1B サイズ用 72&76 コレット用バックナット寸法変更についてのご理解とお願いについて

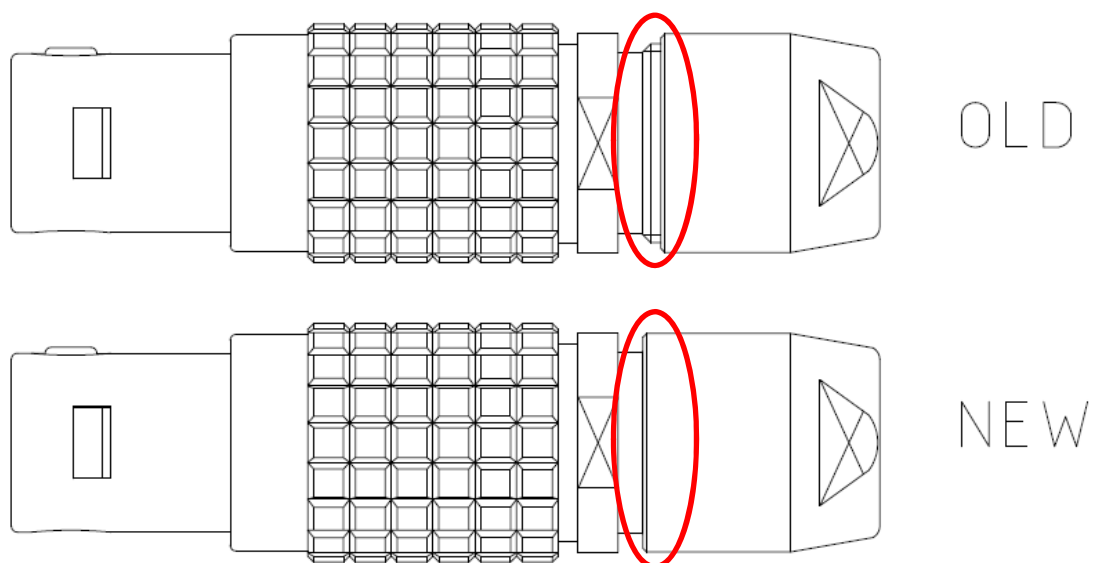
弊社 1B サイズ用の 72&76 コレット用バックナットについてサイズの変更が順次実施されております。御承知の通りレモのコネクタは、多様なアプリケーションに対応する為にモジュール方式となっております。今回バックナットの全長が 1mm 長くなりますが、内側のネジ切寸法も併せて 1mm 短く改良されています。この為コネクタ全長に変更は御座いません。また機能上も問題は御座いません。しかしながら、外観上バックナットの取付け先端の部分に少し差異が生じます。(下記の図を御参照下さい)
